Portaria Inmetro/Dimel nº0320, de 07 de novembro de 2011.
(12º Aditivo à Portaria Inmetro/Dimel nº 023/1999)

Considerando os elementos constantes do processo Inmetro nº 52600.035169/2010, apresentados por Balmak Indústria e Comércio Ltda;

DESENHO ANEXO À PORTARIA INMETRO/DIMEL Nº 0320, DE 07 DE NOVEMBRO DE 2011.

PERSPECTIVA DA FAMÍLIA DE MODELOS BK COM
COLUNA DE SEÇÃO TUBULAR REDONDA E DETALHES
DA ESTRUTURA DA PLATAFORMA

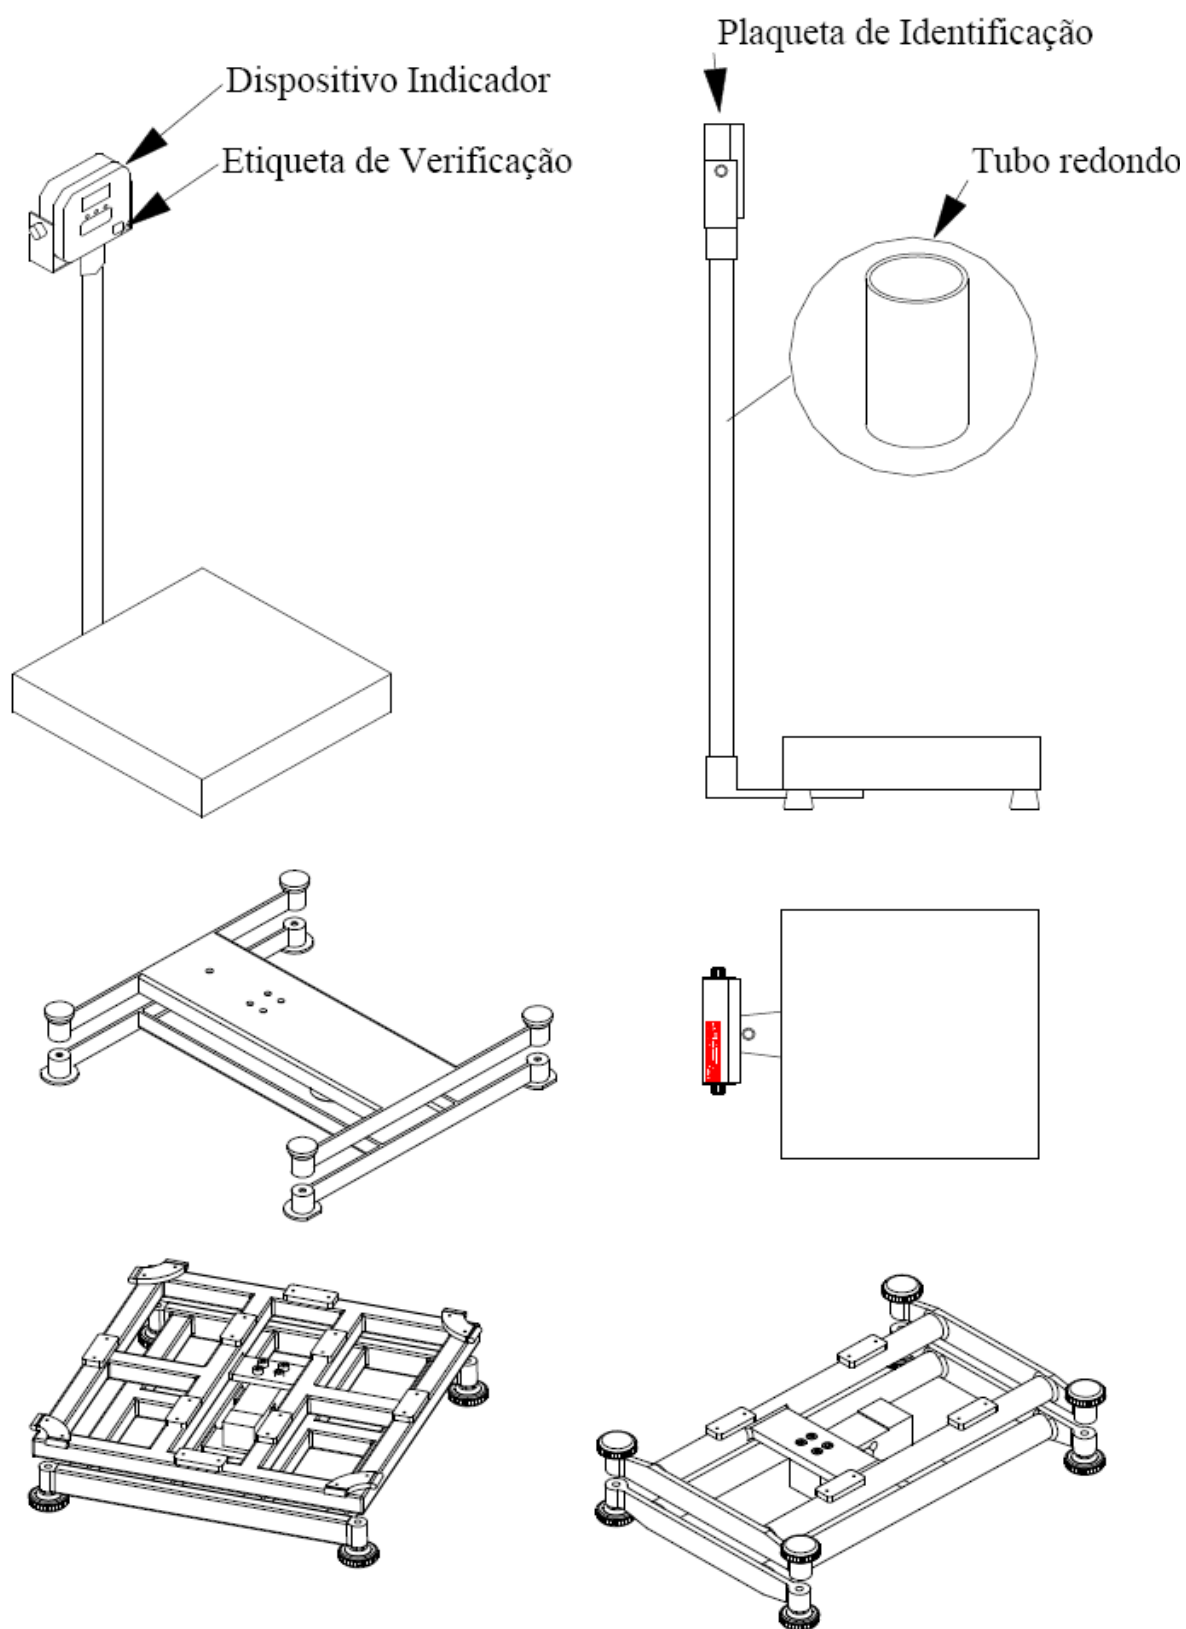
Art. 1º - Incluir as dimensões de 40 cm até 50 cm de comprimento por 40 cm até 50 cm de largura para o modelo BK-40; de 46 cm até 80 cm de comprimento por 60 cm até 80 cm de largura para os modelos BK-100, BK-50 e BK-300; e de 80 cm de comprimento por 80 cm de largura para o modelo BK-500, do dispositivo receptor de carga da família de modelos BK, marca BALMAK, a que se refere às portarias acima pertinentes, no que for aplicável.

Art. 2º - Autorizar a mudança do perfil de seção retangular da coluna para um perfil tubular de seção redonda de 40 cm até 100 cm de altura, na família de modelos BK a que se referem as portarias acima pertinentes, no que for aplicável.
